Projet : R.077223.220

Réfection des murs du canal-de-Lachine, Bief 4 – Secteurs 14 à 17 Lieu historique national du Canal-de-Lachine

Objet : ADDENDA # 1

15 Août 2018

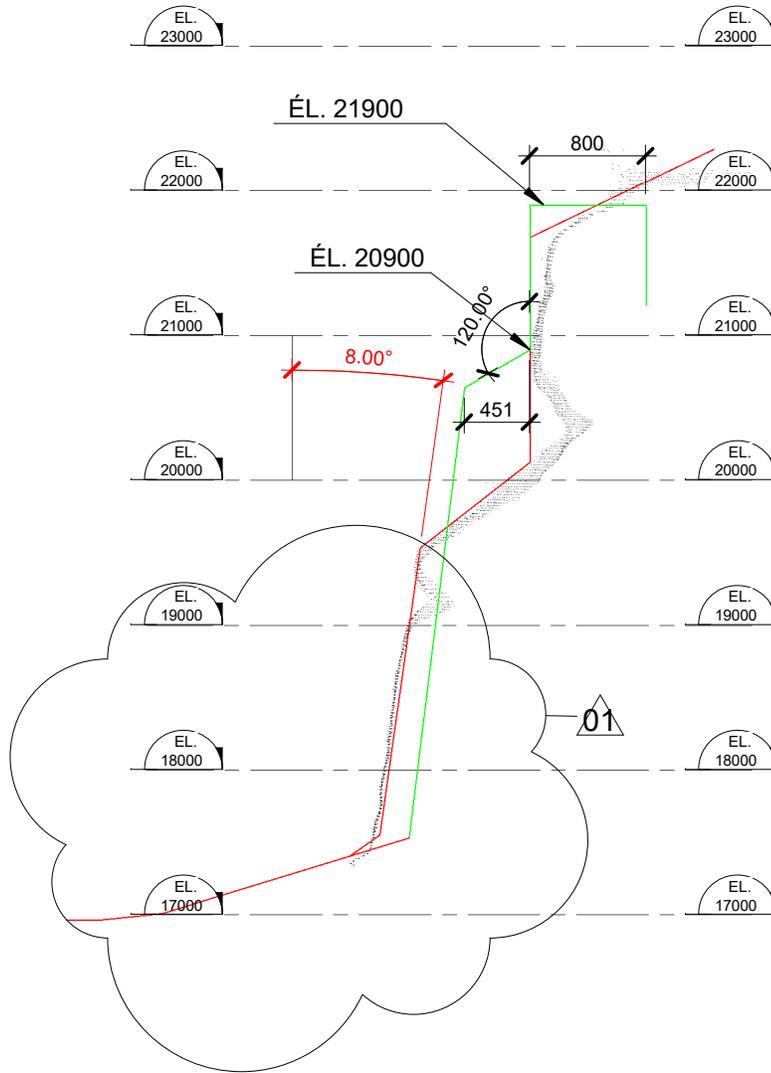
- .9 1+580 : Le raccordement à l'existant du profil proposé a été ajouté, voir la coupe schématique en pièce jointe.
- .10 1+620 : Une information additionnelle a été ajoutée dans la note de transition de pente, voir la coupe schématique en pièce jointe.
- .11 1+690 : Le raccordement à l'existant du profil proposé a été ajouté, voir la coupe schématique en pièce jointe.
